Nazwa zadania: "Odbudowa centrum kulturalnego wsi Psar, remont i rozbudowa świetlicy wiejskiej wraz z otoczeniem" Projekt realizowany będzie w ramach działania 413 "WDRAŻANIE LOKALNYCH STRATEGII ROZWOJU" W ZAKRESIE OPRACJI ODPOWIADAJĄCYCH WARUNKOM PRZYZNANIA POMOCY W RAMACH DZIAŁANIA „ODNOWA I ROZWÓJ WSI” OBJĘTEGO PROW NA LATA 2007-2013.

IB.272.14.2011

Dotyczy: wszczętego postępowania o udzielenie zamówienia publicznego, realizowanego w trybie przetargu nieograniczonego na zadanie pn. "Odbudowa centrum kulturalnego wsi Psar - remont i rozbudowa świetlicy wiejskiej wraz z otoczeniem".

## WYJAŚNIENIE TREŚCI SIWZ NR 1/2011

SCHEMAT JEDNOPRĘGINOWY TABLICZY "TSO"

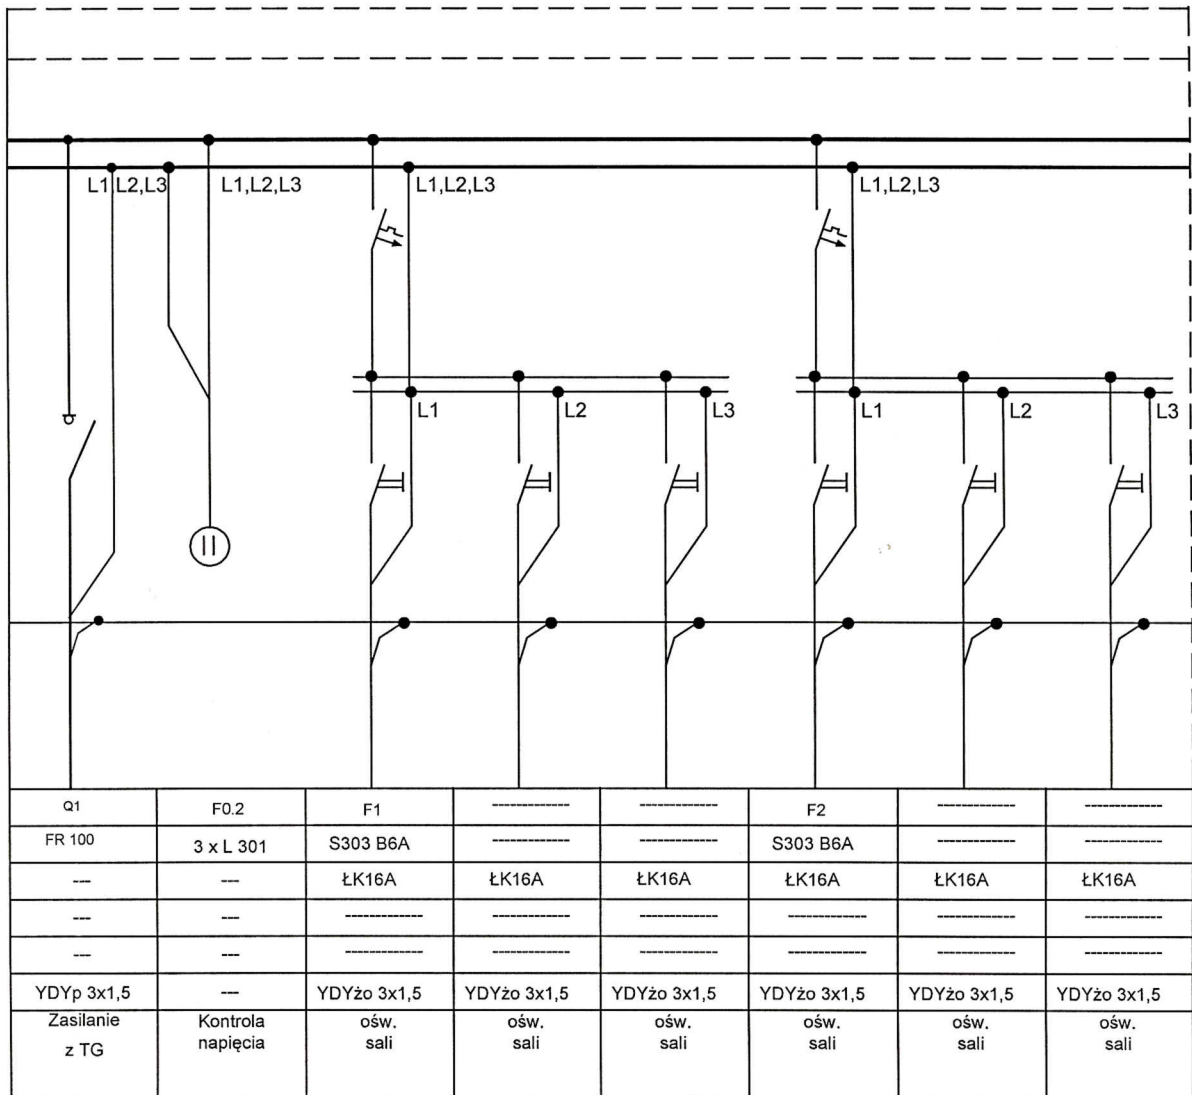
**Pytanie 14.**Proszę o załączenie schematu tablicy „TSO”.

**Odpowiedź.** W załączeniu

1. Rozdzielnię wykonać jako wnątkowa o IP45
2. Kabel zasilający wprowadzić i wyprowadzenia górą.
3. W rozdzielni zostawić 30% rezerwy miejsca.
